敦賀発電所敷地内の破砕帯の調査について

原子力安全・保安院

敷地内破砕帯に係る追加地質調査に係る現場実態調査について (日本原子力発電(株) 敦賀発電所)

新耐震指針に照らした耐震安全性評価
敦賀発電所 敷地の地質・地質構造について
現地調査資料

N-S～NE-SW走向の破砕帯と上載地層の関係 D-1破砕帯

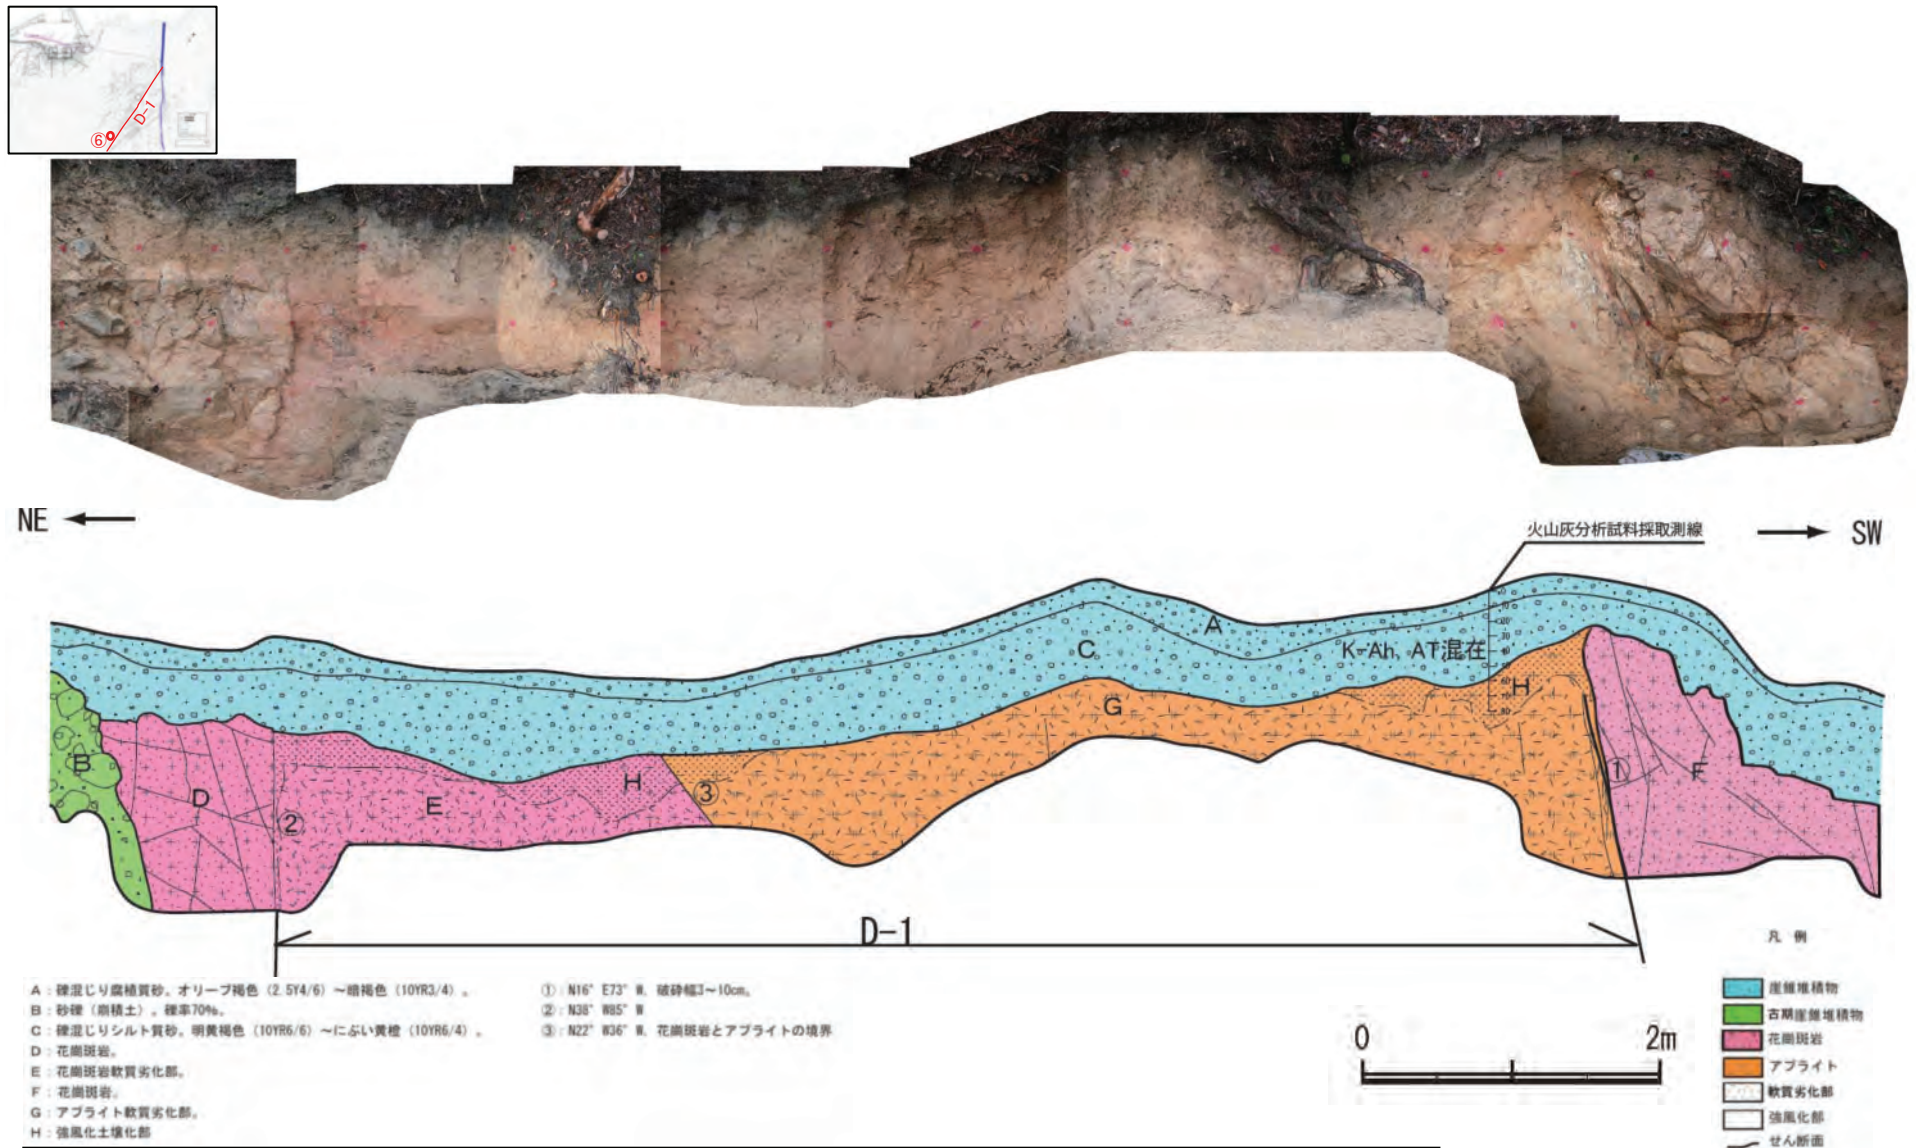
- 敷地内の破砕帯の活動性について、露頭及びトレンチで現地調査を実施。
- 委員は、破砕帯の性状からは年代感は特定できないが、浦底断層の動きに引きずられた可能性があるとの指摘があった。

F-6破碎帯上載層の検討

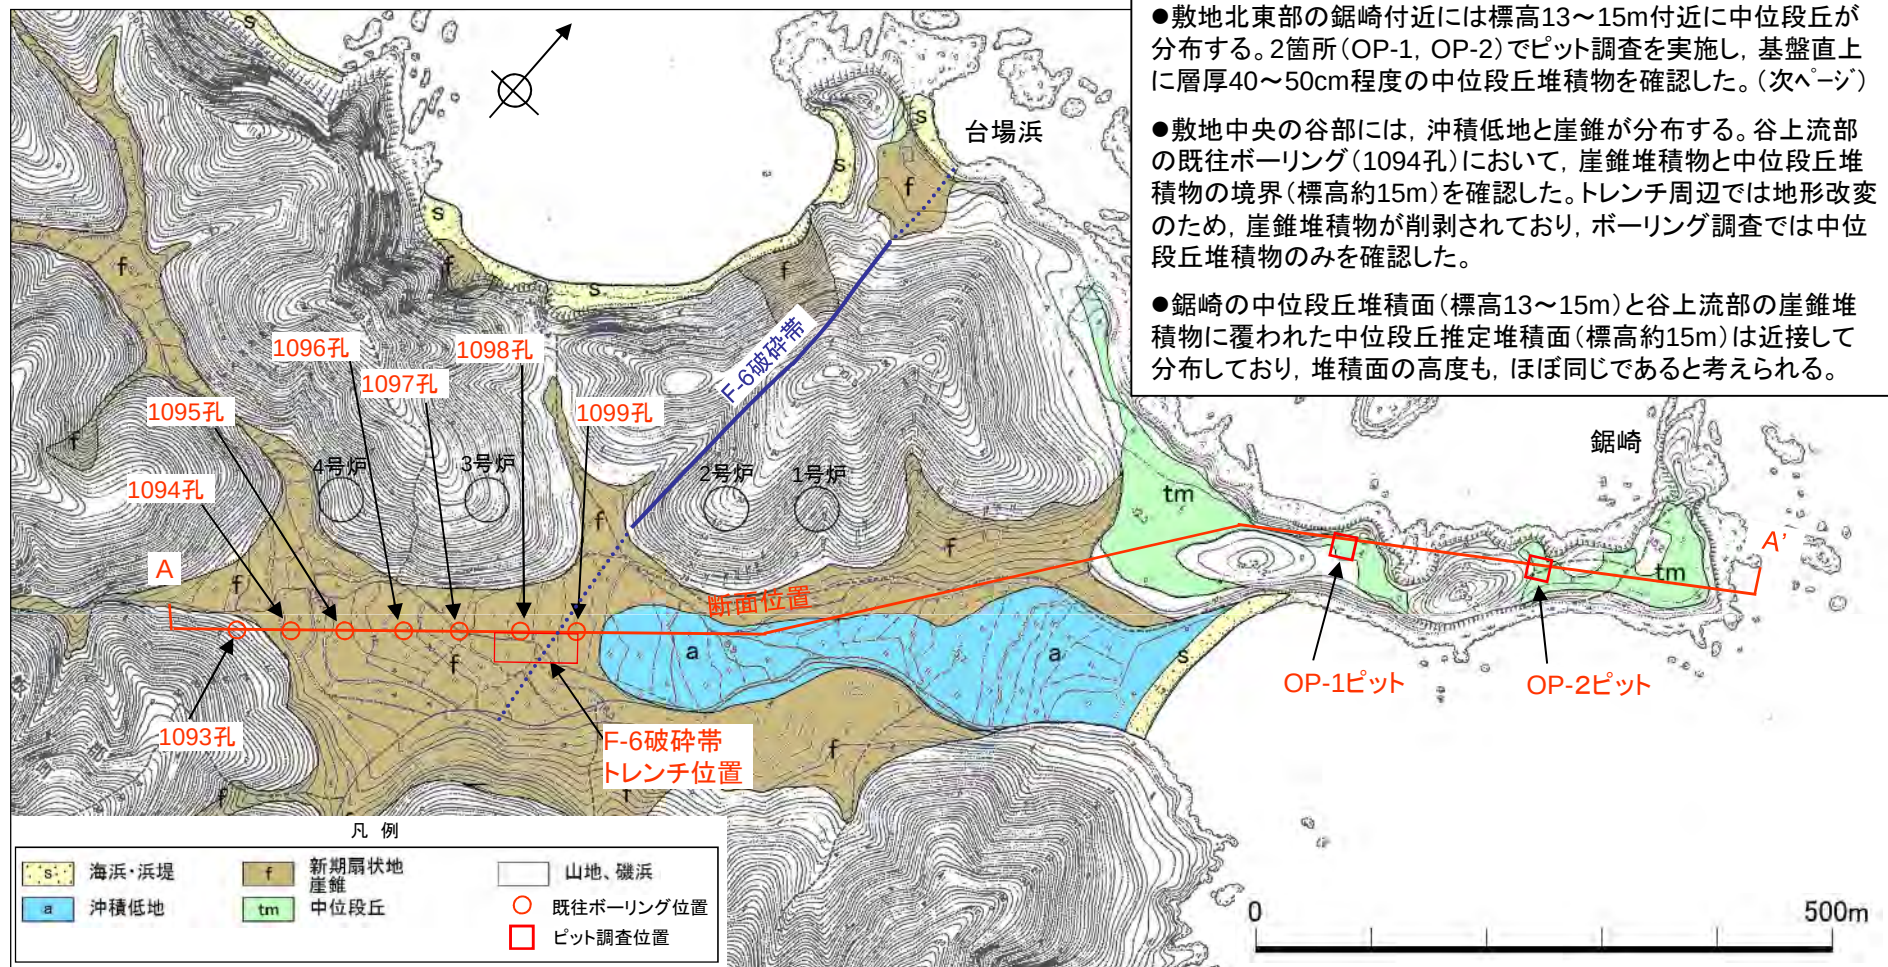
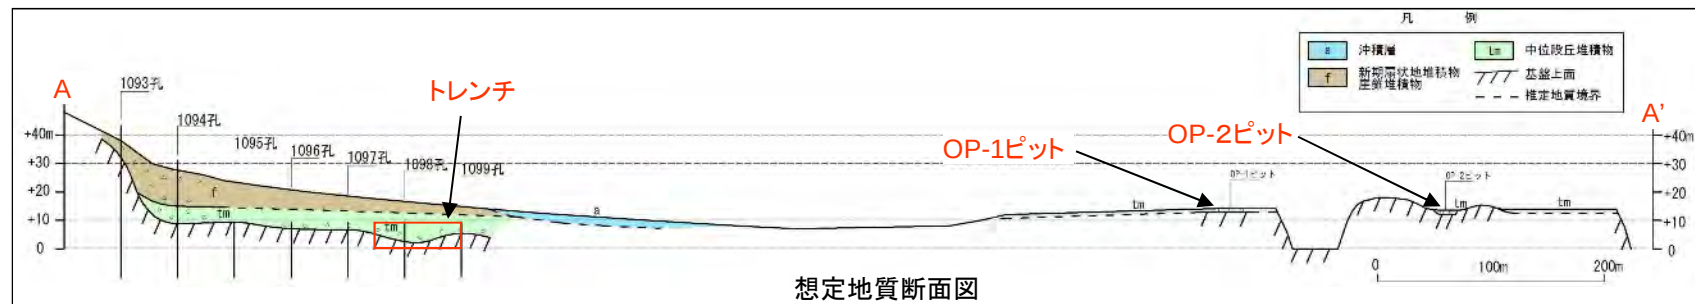
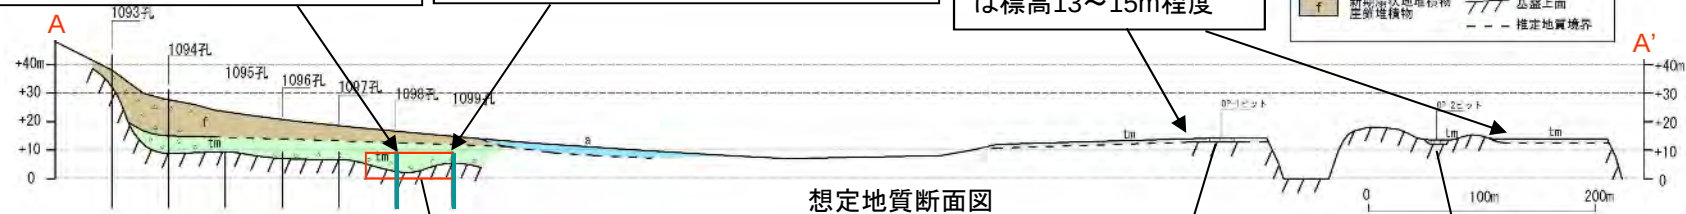
合同C サブグループでは、F-6 破砕帯の上載地層の年代について、もう少し

広い範囲で中位段丘に関する文献等を確認し、データの補強が必要と指摘した。

これを受け、関西電力は、大島半島北部における段丘の分布調査と段丘堆積物の火山灰分析の結果から、大島半島北部に分布する段丘が中位段丘のみであり、いずれも最終間氷期に相当するとした。また、文献においても敷地周辺に最終間氷期に形成された中位段丘が広く分布するとされていることから、鋸崎付近に分布する中位段丘堆積物が最終間氷期の地層と判断され、F-6 破碎帯の上載地層についても最終間氷期の地層と判断されるとした。

合同C サブグループでは、関西電力が実施した調査及び評価の妥当性について検討を行い、当院は、合同C サブグループの検討結果を踏まえ、これらの関西電力の評価は妥当であると判断した。
